Vorlage		Vorlage-Nr:	FB 61/0016/WP18
Federführende Dienststelle: Fachbereich Stadtentwicklung und Verkehrsanlagen		Status:	öffentlich
Beteiligte Dienststelle/n:		AZ:	
		Datum:	16.12.2020
		Verfasser:	Dez. III / FB 61/300
Rad-Vorrang-Route Brand - Ergebnisse der Bürgerinformation			
Ziele:			
Beratungsfolge:			
Datum	Gremium	Zuständigkeit	
13.01.2021	Bezirksvertretung Aachen-Mitte	Kenntnisnahme	
20.01.2021	Bezirksvertretung Aachen-Brand	Kenntnisnahme	
21.01.2021	Mobilitätsausschuss	Kenntnisnahme

Bürgerinformation Rad-Vorrang-Route Brand

Bürgerinformation Rad-Vorrang-Route Brand 15.09. - 02.10.2020

Zusammenfassung der schriftlichen Eingaben

Drimbornstraße (Beverstr. – Tunnel)

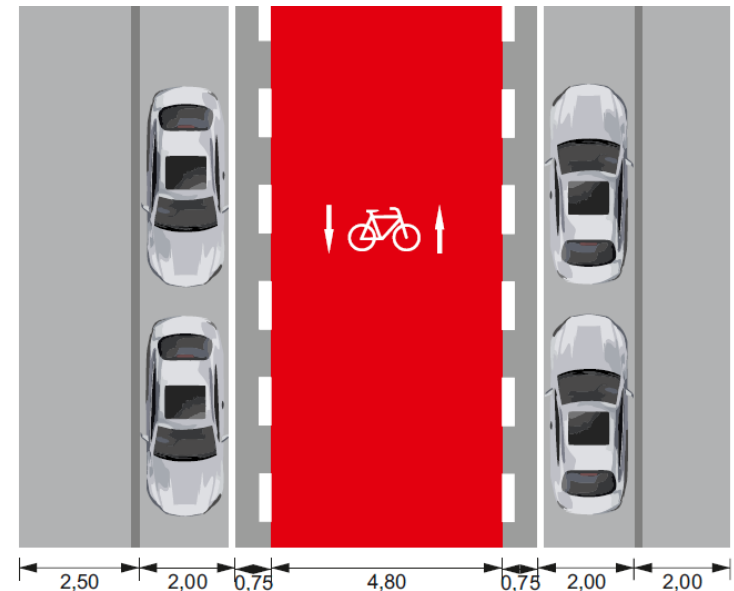
- Im Tunnelbereich sollte der Stadtauswärtige Bürgersteig dringend so verbreitert werden, dass man nicht mehr gezwungen ist, die Straßenseite zu wechseln. Der Tierpark, die Schule und der Kindergarten liegen alle auf der stadtauswärts rechten Seite, so dass hier ein durchgehend sicherer Gehweg auch unabhängig von der RVR zwingend notwendig ist. Bitte im Rahmen der RVR mit anpassen (Der Mangel hätte der Stadt aber auch bereits bei den Kanalarbeiten 2016 auffallen können)
- Verbesserung der Beleuchtung im Tunnel

In der Drimbornstraße im Bereich des Bahntunnels wurde um die Anlage eines Gehwegs auf der westlichen Seite gebeten. Dies ist nicht möglich. Die Deutsche Bahn wird das Brückenbauwerk sanieren. Hierbei wird sich der Tunnelquerschnitt verschmälern, sodass die heutige Fahrbahn verengt wird und ein ca. 2,50 m breiter Gehweg auf der östlichen Tunnelseite verbleibt.

Obere Drimbornstraße (Tunnel – Krautmühlenweg)

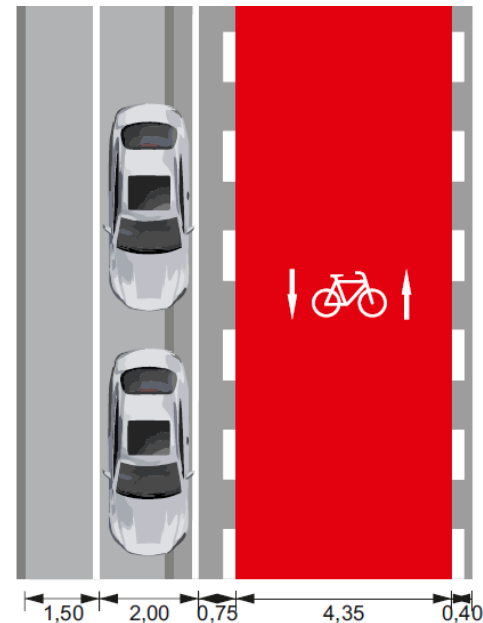
das Parken rund um die Einmündung Krautmühlenweg verhindert, dass der Verkehr, der aus Richtung Tierpark kommt, die Fahrradfahrer rechtzeitig sieht und umgekehrt. Zumindest im Mündungsbereich müsste mindestens 2 Fahrradlängen in jede Richtung kein Parkplatz geplant werden.

- Es müssen mehrere Parkplätze oberhalb des Knotenpunkts entfallen, um eine gute Sichtbeziehung zwischen dem Radverkehr (aus dem Krautmühlenweg kommend) und dem Verkehr von der oberen Drimbornstraße kommen zu gewährleisten.
- Für den Verkehr von der oberen Drimbornstraße kommend, sollte eine Bodenschwelle und Markierungen vorgesehen werden, um den Vorfahrtcharakter der RVR unmissverständlich klar zu machen (Andernfalls besteht erhöhte Unfallgefahr)

Um die Sichtbeziehungen am Knoten Obere Drimbornstraße/Krautmühlenweg zu verbessern, fordern einige Bürger*innen die Freihaltung von parkenden Fahrzeugen. Südlich des Knotens ist eine Fahrbahnverengung vorgesehen. Im Zuge des Umbaus und der Einrichtung der Fahrradstraße in der Oberen Drimbornstraße sowie der Verbreiterung des Krautmühlenwegs wird der Knotenbereich zum Krautmühlenweg von parkenden Fahrzeugen freigehalten werden. Dabei entfallen ca. 5 Parkplätze. Hinsichtlich der Verbindung Danziger Straße - Stettiner Straße wird die Führung der RVR über das Grundstück der Gewoge favorisiert (Variante B). Die Planung dieser Führung steht noch aus.

Linterstraße (Adenauerallee – Schönforststr.)

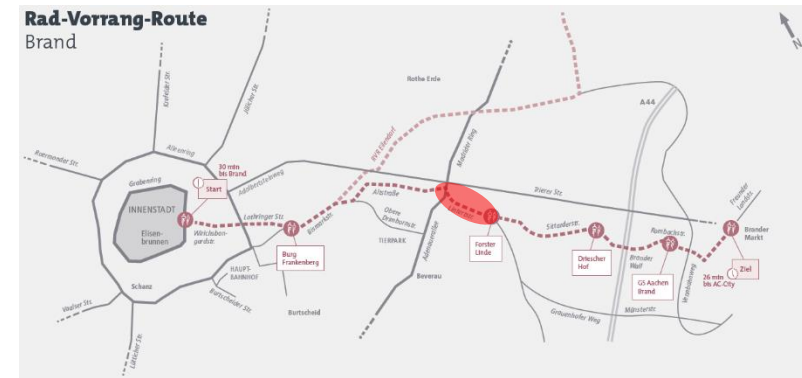
Ich habe in dem Verfahren auch schon mal eine Idee gesehen, beide Richtungen des Fahrradverkehrs einseitig auf der stadteinwärts linken Seite zu führen. Das fände ich ganz gefährlich, da man dort dann bergab, schnell und für den Autofahrer ungewohnten Seite unterwegs wäre. Wenn schon einseitig, dann wenigstens auf der stadtauswärts rechten Seite. Da heute dort auch Radfahrer im schnellen Tempo Richtung Stadt unterwegs sind, ergäbe sich dann keine komplett neue Situation für die Autofahrer.

Mir ist auch nicht klar, was das für die Parkplätze an der Lintertstraße bedeutet. Es wird erwähnt, dass hier wohl Parkplätze wegfallen. Wenn es aber alle Parkplätze sein sollten, ergäbe sich die Schwierigkeit, der Anwohner für die An- und Abfahrsituation. Auch hier müssen Lösungen angeboten werden, damit die Stimmung für einen besserem Radverkehr nicht kippt.

Aufgrund des Gefälles an der Lintertstraße rate ich von einer bergab linksseitigen Führung dringend ab. An der Monschauer Straße und der Trierer Straße habe ich mit dieser Führungsform sehr schlechte Erfahrungen gemacht.

besonders wichtig ist. Eine Führung der RVR durch die Straßen Rosenweg und Auf dem Plue wurde als Alternative zur Lintertstraße genannt. Andere kritisieren die Führung des Radverkehrs im Beidrichtungsverkehr auf der stadtauswärtigen Seite der Lintertstraße und präferieren dagegen die Führung auf der stadteinwärtigen Seite. In einer der kommenden Sitzungen der Bezirksvertretung Aachen-Mitte wird die Planung der Lintertstraße erneut thematisiert werden.

Verbindung Danziger Straße – Stettiner Straße

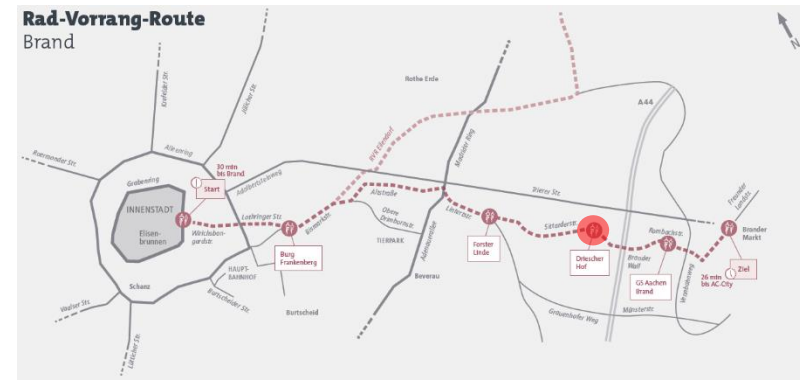
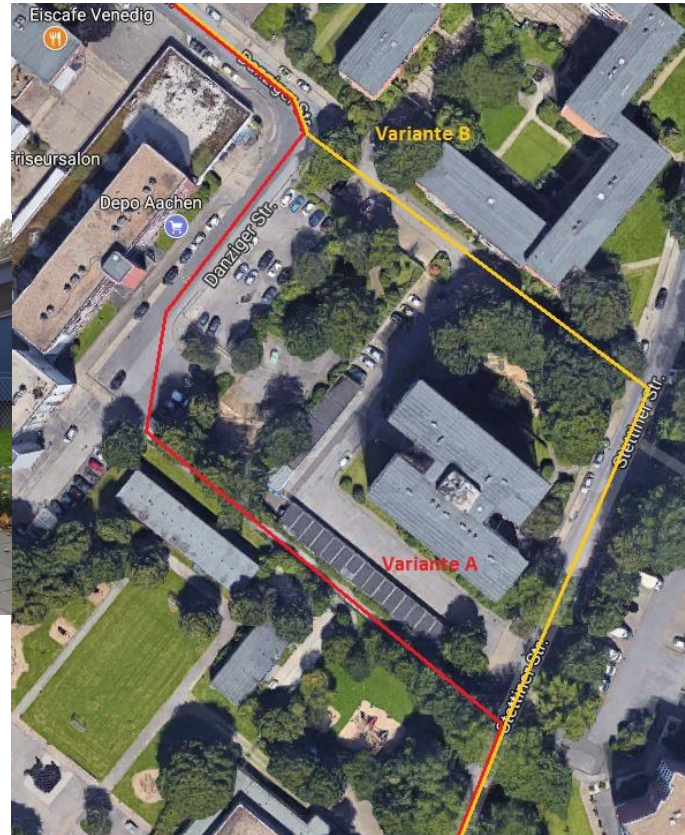
An der Verbindung Danziger Straße - Stettiner Straße würde ich Variante B klar bevorzugen, denn auf dem heutigen Geh- und Radweg gibt es ein hohes Aufkommen an Kinderwagen und Rollstühlen (anliegende Kitas und Behindertenwohnheim) sowie Spaziergängern mit Hunden. Bei einer Zunahme des Radverkehrs würde es hier noch enger.

Hier gibt es aktuell zwei Varianten, eine führt direkt am Kindergarten vorbei. Dieser ist seit ca. 2 Wochen wieder geöffnet und augenscheinlich machen sie die Türen "erst" um 7:30 h auf. Das ist auch die Zeit, wo viele Leute zur Schule / Arbeit dort langfahren und da wäre es aus meiner Sicht sinnvoller, wenn die RVR dort nicht lang führt, um den Kindern einen ruhigeren Weg zum Kindergarten zu ermöglichen.

Rombachstraße (Heussstr. – Wolferskaul)

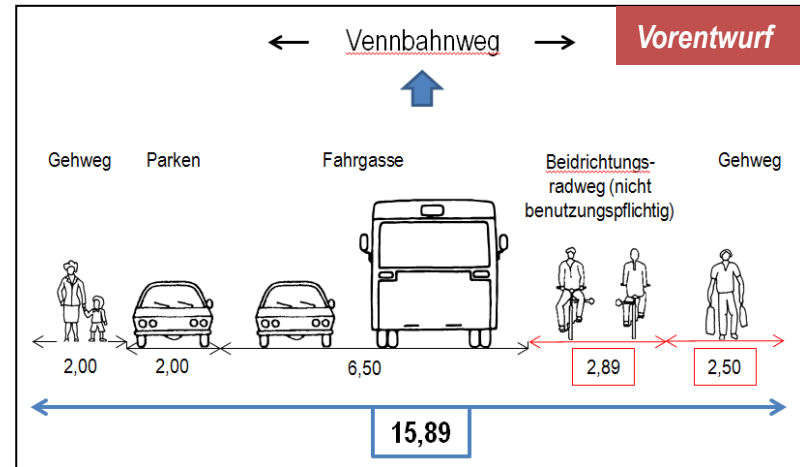
Beim Beidrichtungsradweg Rombachstraße ist mir persönlich wichtig, dass er auch vom südlichen Wolferskaul, von der Wilhelm-Ziemons-Straße, vom Vennbahncenter und von der Heussstraße aus sicher und komfortabel erreicht werden kann, das sind meine Alltagsrouten. Eine Zufahrt vom Wolferskaulwinkel aus wäre für die Anlieger sicherlich auch sinnvoll.

Auch die Gestaltung der Rombachstraße, deren Planung noch aussteht, ist den Interessierten wichtig. U.a. wurden sichere Querungen und eine Verkehrsberuhigung an der Gesamtschule Brand angeregt. Alle Vorschläge zur Rad-Vorrang-Route werden durch die Verwaltung geprüft und im Rahmen weitere Vorlagen zur politischen Beratung vorgelegt.

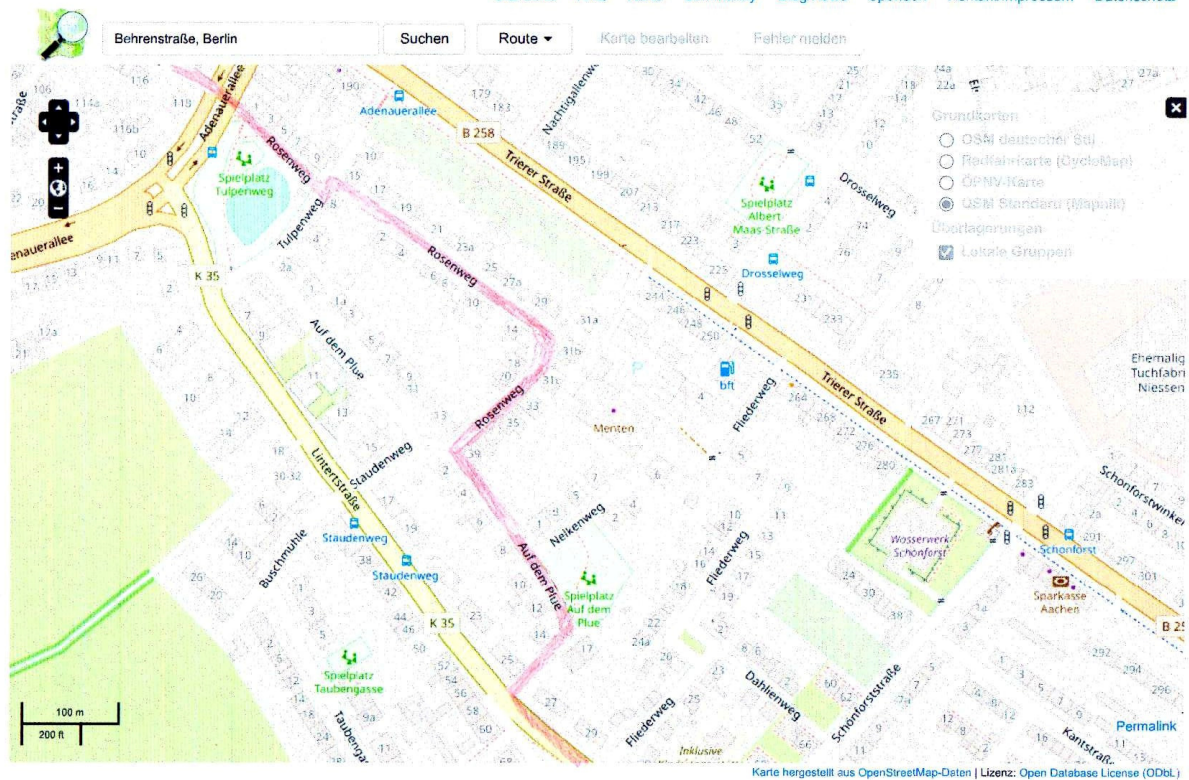
Ich denke, es wäre sinnvoll, die Adenauerallee direkt an der Stelle zu überqueren, wo die Altstraße mündet. Dort befindet sich bereits eine Insel, damit Fußgänger dort queren können und es stehen dort bereits zwei Masten, die als Ampelmasten benutzt werden können (siehe Foto).

Dann könnte man geradeaus in die Rosenstraße fahren. Im Moment befindet sich dort eine Treppe mit 3 flachen Stufen, die man problemlos in eine Schräge umbauen könnte. Die Rosenstraße würde sich in meinen Augen sehr gut als Fahrradstraße eignen. Dort stehen sehr viele Einfamilienhäuser und die meisten Häuser haben ausreichend Parkflächen auf ihren Grundstücken. Dann würde ich vom Rosenweg "Auf dem Plue" weiterfahren, der sich meiner Meinung nach ebenfalls gut als Fahrradstraße eignen würde. Von der Stelle, wo "Auf dem Plue" auf die Lintertstraße mündet bis zur Einmündung "Schönforststraße" würde ich dann einen beidseitigen Radweg auf der Nordseite der Lintertstraße machen. Dort verläuft im Moment ein Radweg und ich denke, dass man den noch gut verbreitern kann. Bis zu den Bäumen ist noch ausreichen Platz.

Foto 2 - Kreuzung Trierer Straße /

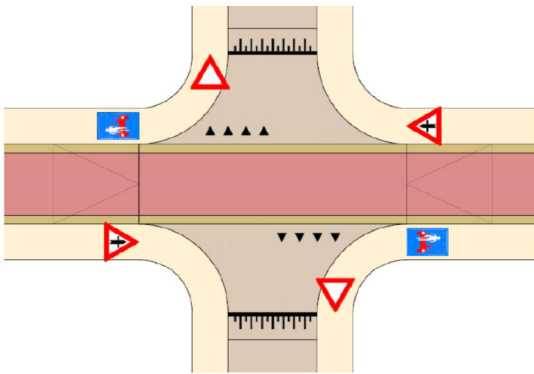
1. Im Bereich der Radverkehrsführung sind alle Übergänge z. B. zwischen der Fahrbahn und angrenzenden Radwegen mit einer echten Nullabsenkung ohne Kanten oder steile Anrampungen auszuführen. Hier sind die Belange von sehbehinderten Personen nicht zu berücksichtigen, da ansonsten schon Planungsfehler bei der Abgrenzung zwischen Radverkehrsführung und Gehweg erfolgt sind. Nur so kann ein komfortables Befahren mit dem Rad auch für bandscheibengeschädigte Personen und ältere Menschen gewährleistet werden. Aktuelles Negativbeispiel wie der Übergang nicht ausgeführt werden sollte, ist der neue Radweg Trierer Straße im Abschnitt Schopenhauer Straße bis Trierer Platz mit einer sehr steilen Anrampung zwischen Fahrbahn und Radweg von ca. 3 bis 4 cm. Für eine regelkonforme Wasserführung ist so eine Bauweise nicht erforderlich. Eine Bauweise von Radwegen mit Pflaster - wie an der Trierer Straße - entspricht ebenfalls nicht den Anforderungen für eine komfortable Führung. Bereits jetzt ruckelt es permanent beim Befahren.
